**МЕТОДЫ ОПРЕДЕЛЕНИЯ ДУГОСТОЙКОСТИ**

**ГОСТ 10345.1-78, ГОСТ 10345.2-78**

Изменение № 1 ГОСТ 10345.1—78 Материалы электроизоляционные твердые. Метод определения стойкости к действию электрической дуги переменного напряжения свыше 1000 В

Черт. 1

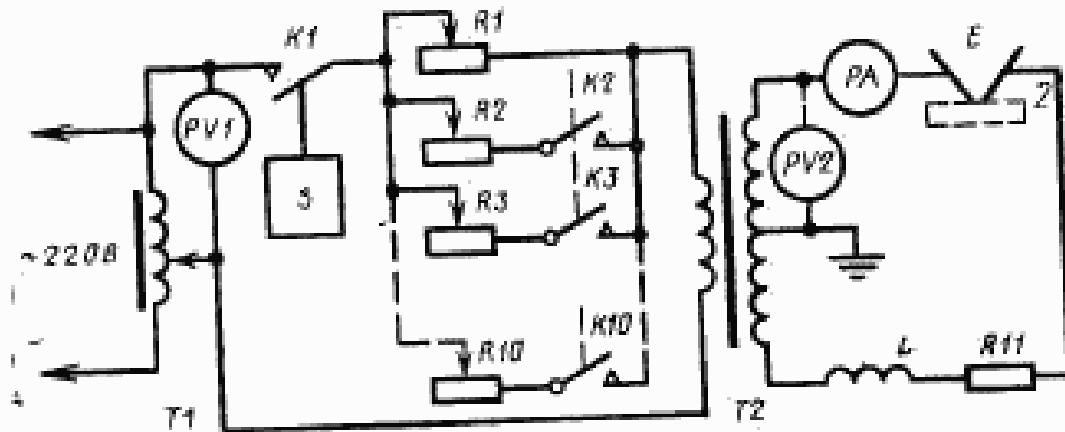
Пункт 2.1. Первый абзац. Заменить слова: «переменного напряжения свыше 1000 В» на «малого тока высокого напряжения»;

третий абзац после слов «киловольтметр (PV2)» дополнить словами: «с погрешностью не более 5 %».

Пункт 2.3 изложить в новой редакции: «2.3. Измерительные приборы (PV1 и PA) должны обеспечивать определение измеряемых значений с погрешностью не более 1 %».

Черт. 2

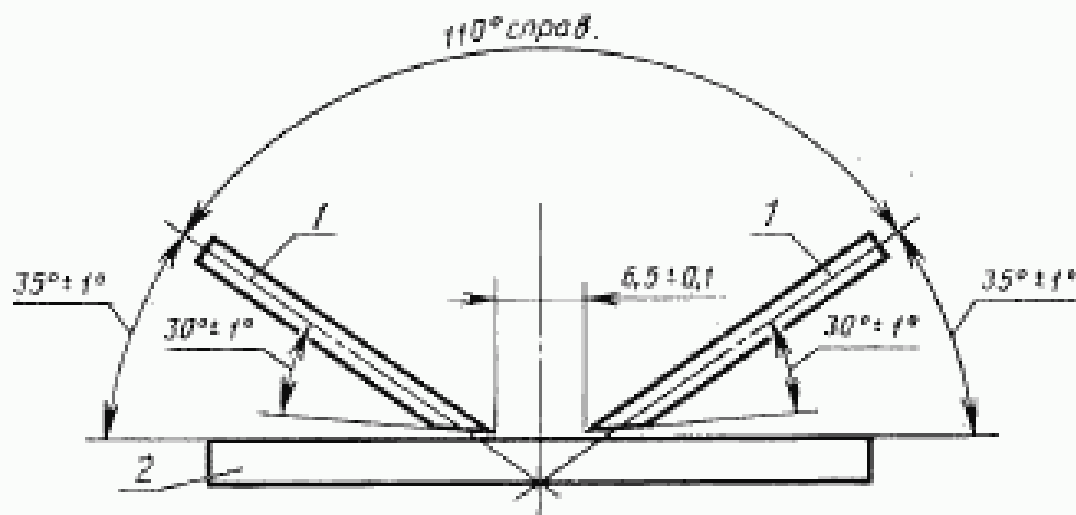
Пункт 2.8. Первый абзац. Заменить значение и слова:  $2,5 \pm 0,1$  на  $(2,5 \pm 0,05)$ , «содержащего 1,5—2,0 % окиси тория» на «или тантала»;

последний абзац изложить в новой редакции: «Шероховатость контактной поверхности должна быть не более  $Ra \leq 0,20$  мкм по ГОСТ 2789—73.

При затуплении вершины электродов (под влиянием дуги) электрод затачивают до радиуса 0,05 мм. Кромки электродов не должны иметь заусенцев».
